WÜRDIGUNG DER EINGEGANGENEN STELLUNGNAHMEN

Bebauungsplan 468 - Briller Viertel -
3. Änderung

Stand Mai 2025

Veröffentlichungsbeschluss

Abb. 41 16:30 | 21. März | Perspektive Süd-West

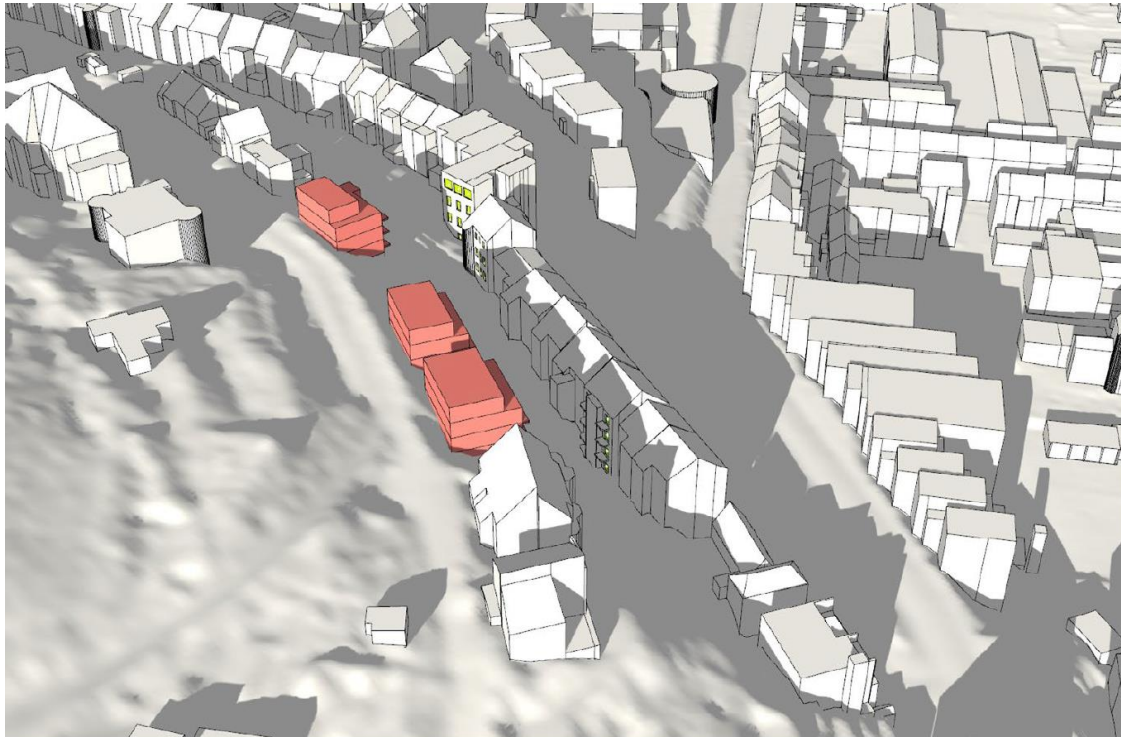
1.5 Ein Bürger macht sich Sorgen, dass seine Terrasse im ersten Obergeschoss durch die geplante Bebauung verschattet wird.

Würdigungsvorschlag zu 1.5: Die Stellungnahme wird zur Kenntnis genommen.

Das Grundstück wurde hinsichtlich der Verschattung noch einmal genauer betrachtet. Am 21.3. um 16.30 Uhr erreicht die Sonne fast das gesamte Gebäude. Ein Hauptgrund ist, dass die direkten Oberlieger auf eine Bebauung ihres Grundstückes verzichten. Die übrigen Grundstücke an der Bismarckstraße liegen zu selben Zeit fast vollständig im Schatten.

Abbildung 1: vorgesehener Standort Trafostation

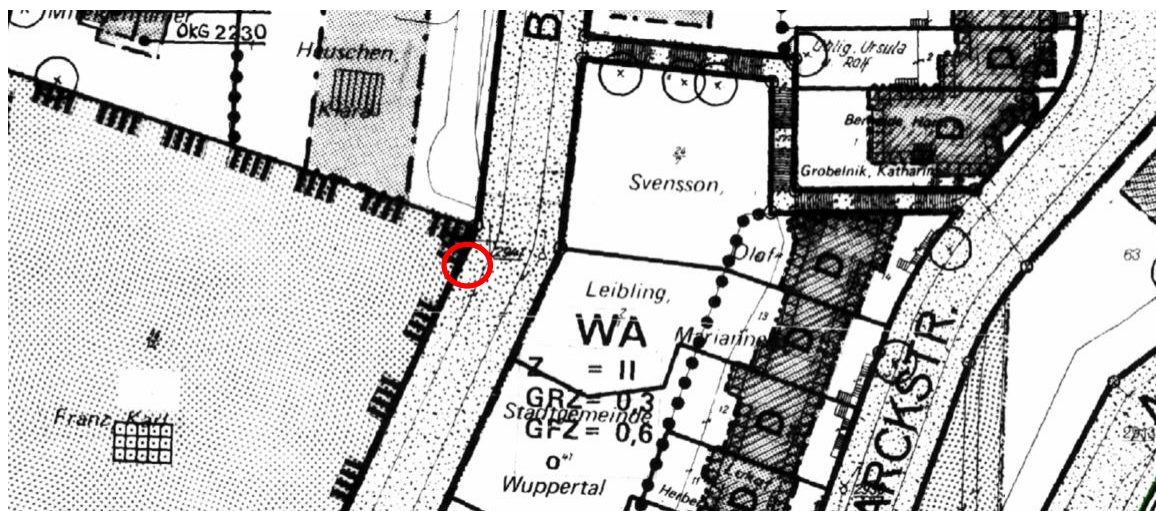
Für die elektrische Versorgung sind umfangreiche Kabelverlegungen sowie die Errichtung einer Trafostation erforderlich. Für die Kabelverlegung sind freie Trassen im Abstand von mindestens 2,5 m zu geplanten Baumstandorten sowie Trassen außerhalb des Kronenbereiches von vorhandenen Baumstandorten vorzusehen.

In Absprache mit der WSW Netz GmbH bestehen zwei Möglichkeiten die elektrische Versorgung des Plangebiets zu sichern. Die erste Möglichkeit ist die Errichtung einer Trafostation. Die Errichtung der Trafostation würde in diesem Fall auf der gegenüberliegenden Straßenseite auf einer im Bebauungsplan festgesetzten öffentlichen Verkehrsfläche erfolgen.

Die Fläche ist derzeit nicht gem. Bebauungsplan ausgebaut. Der Bebauungsplan sieht an dieser Stelle einen 3 m breiten Gehweg vor. Die Trafostation müsste direkt an die Flurstücksgrenze zum Flurstück 36/14 gebaut werden, um sicherzustellen, dass weiterhin die Errichtung eines ausreichend dimensionierten Gehwegs möglich ist (Breite der Trafostation 1,50 m). Das Ressort 104 Straßen und Verkehr hat der Errichtung der Trafostation auf der öffentlichen Verkehrsfläche zugestimmt.
